VYSVĚTLENÍ, ZMĚNA NEBO DOPLNĚNÍ ZADÁVACÍ DOKUMENTACE Č. III

Depozitárně expoziční objekt NZM v Ostravě – dodavatel stavebních prací
evidenční číslo zakázky ve Věstníku veřejných zakázek: **Z2018-012170**
spisová značka zadavatele: **NZMDOS1217**
(dále jen „**veřejná zakázka**“)

DETAIL 1

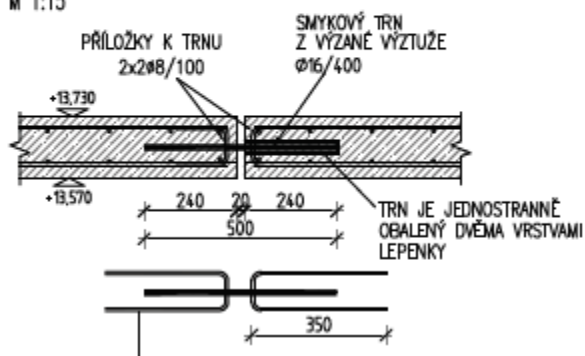
V textu položky je odkaz na projektovou dokumentaci D 1.1. V části D 1.1 jsme smykové trny nenašli.

Nikde v projektové dokumentaci jsme nenašli zmínku, z jakého materiálu trny budou, rozteč trnů – po kolika cm se budou ukládat.

Dle detailu 1, který jsme našli v části PD D 1.2, vychází délka trnu 500mm, dle popisu se jedná o trn délky 400mm.

Při součtu délek dilatací, kde se trny nacházejí nám vychází jiná výměra a to : $11,02 + 4,76 + 4,76 = 20,54$. Nikoliv 22,04, jak je uvedeno ve výkazu výměr.

- Můžete uvést, jestli smykové trny, které jsme našli v PD v části D 1.2, jsou trny uvedené v pol.č.79?
- Můžete opravit text umístění trnů v PD u pol.č.79 ?
- Můžete uvést materiál, ze kterého trny budou – nerez, pozink,?
- Můžete uvést správnou délku trnů?
- Můžete uvést délky úseků, ve kterých trny budou?

Položce č. 79 odpovídá detail 1 ve výkrese D.1.2.C-016, délka 22,04 je v pořádku (vliv krajového osazení trnů).

Viz výkres s detailem 1-tj. smykový trn z vázané výztuže, profil 16, rozteč 400, délka 500 + příločky k trnu rozteč 100, délka 800.

repliky a nové okna – níže příklad okna z tabulky výpis oken D1.1-17

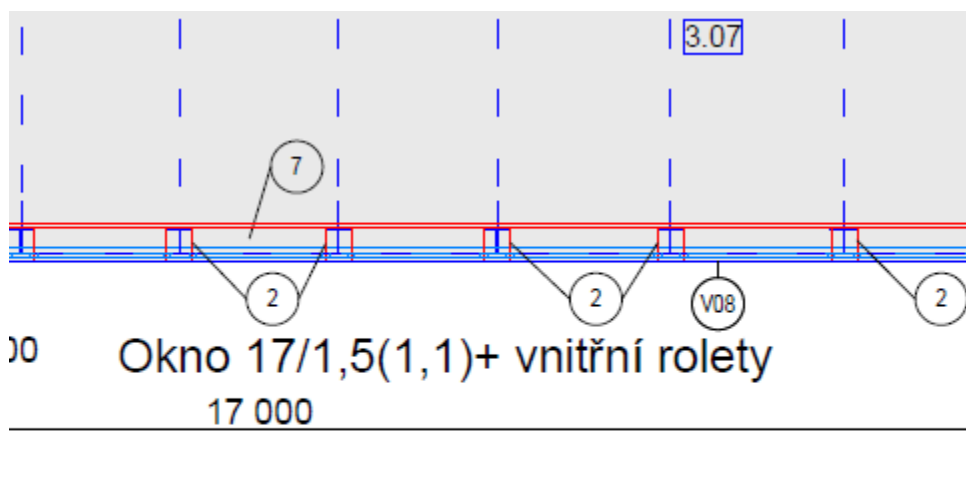
Dle výpisu oken se mají ve výkazu ocenit repliky oken a nové okna. Popis oken ovšem není dostačující. Ani z z přiloženého detailu řešení okna není jednoznačně jasné, co bude dřevo, co bude (nebo je) ocel.

Z detailu není jasné z jakého materiálu bude okapnička, zda bude okno olištováno, zda bude otvíravé, jaká povrchová úprava rámu, okna.

Dle TZ má být na oknech fólie, ve výkazu výměr schází položka, případně popis u okna.

- **Žádáme zadavatele o detail okna, ze kterého bude jasné o jaký materiál se jedná a bude okótován (udán) profil jednotlivých prvků.**
- **Stávající profily jsou ocelové? Jak budou upravena stávající konstrukce?**
Úprava stávající konstrukce bude v této položce nebo je již započtena v jiné položce?
- **Z jakého materiálu bude okapnička, jak bude veliká.**
- **Bude okno olištováno, jak bude veliká lišta?**
- **Bude některé křídlo otvíravé?**
- **Jaká bude povrchová úprava rámu, okna, okapničky?**
- **Bude na oknech fólie? Do které položky ocenit?**

Součástí Výpisu oken je na str. 3 detail okna z kterého je patrné, že se jedná o neotvíravá, dřevěná okna s okótovanými dřevěnými profily vkládanými do stávajících ocelových prvků (stávající ocelové prvky hrázdného zdiva– viz též výkres pohledů), Okapnice je navržena na vodorovných dřevěných částech okna (viz detail-RŠ 70 mm) a jedná se o plech běžně používaný pro klempířské účely. Nátěr černý - tenkovrstvá lazura pro dekorativní nátěry na dřevo s ochranou proti povětrnostním vlivům a UV záření.

Úprava stávajících ocelových profilů je součástí položek „Stavebně konstrukční řešení OK stávající haly“.
